- METRO LINE FIVE PARK -

Tavola n° RT.05	Titolo: Relazione agronomica: risposta integrazioni richieste PG/713974	
Scala: --	Committente: 	
Data: Dicembre 2022	Progettazione: Studio di Consulenza e Progettazione Arch. Francesco Romano - Arch. Fiorenza Asta 	
Revisione: --	Progettazione del verde:  Dott. for. Savino Mastrullo

Tale relazione è redatta in **risposta alle osservazioni del Comune di Napoli, Area Ambiente, Servizio Verde della Città, PG/713974 in data 05.10.2022**, in merito alla fattibilità di un'attrezzatura ad uso pubblico denominata "Metro Line Five Park" per la realizzazione di uno spazio attrezzato per il gioco e lo sport, verde pubblico e parcheggi in via Empedocle, Pianura, ai sensi dell'art. 56 della Variante Generale al P.R.G. di Napoli.

Fig. 2 - Dettaglio rivestimento verde pensile da applicare su "solettone" in c.l.s.

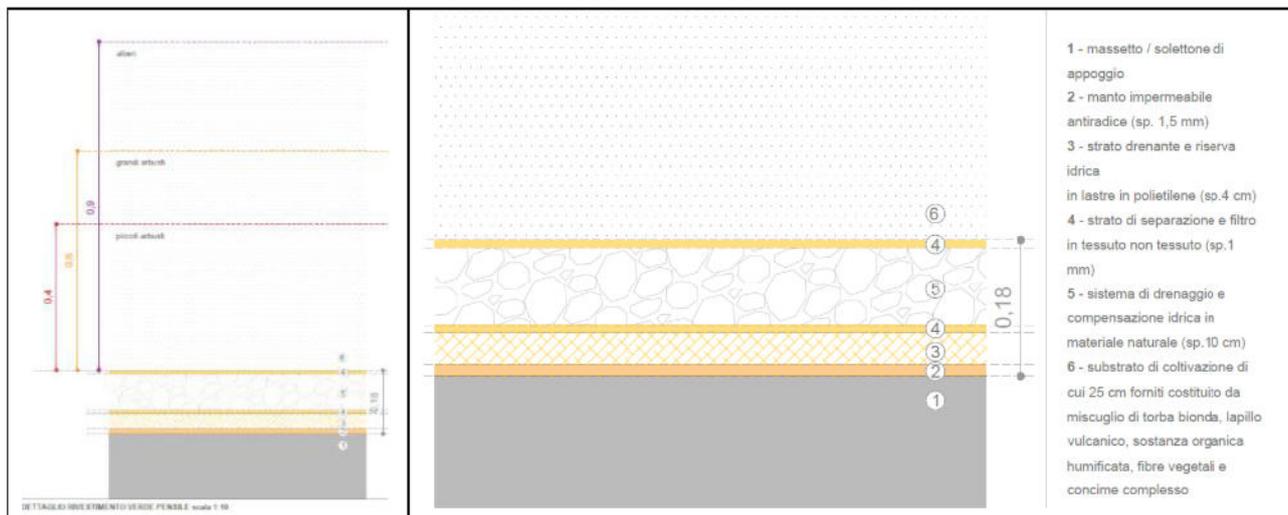
1. ... stato di fatto della vegetazione arborea rilevabile nell'area interessata dall'intervento...;
2. ...specifiche sulle modalità di drenaggio ed allontanamento acque meteoriche...;
3. ...sostituzione delle specie di *Jacaranda mimoseifolia* e *Acer campestris*.

In merito al secondo punto, ovvero alla tipologia e alle modalità di drenaggio che si intende adottare vista la presenza del *solettone* in c.l.s., si riprende lo schema tipologico del pacchetto di verde pensile riportato nella relazione RT-02: ovvero si prevede la necessità di coprire il solettone con un impermeabilizzante antiradice sul quale faranno seguito uno strato drenante e di riserva idrica in polietilene separato tramite un tessuto non tessuto da un ulteriore strato drenante di 10 cm di materiale naturale (es. ghiaia).

Rimandando alle fasi successive della progettazione, gli approfondimenti specifici (es. pendenze e linee di scolo) come già indicato dalla vostra nota ... *Le suddette per informazioni aggiuntive, necessarie per l'espressione di un compiuto parere da parte di questo Ufficio, potranno essere fornite anche in una successiva fase progettuale dell'opera a farsi.*
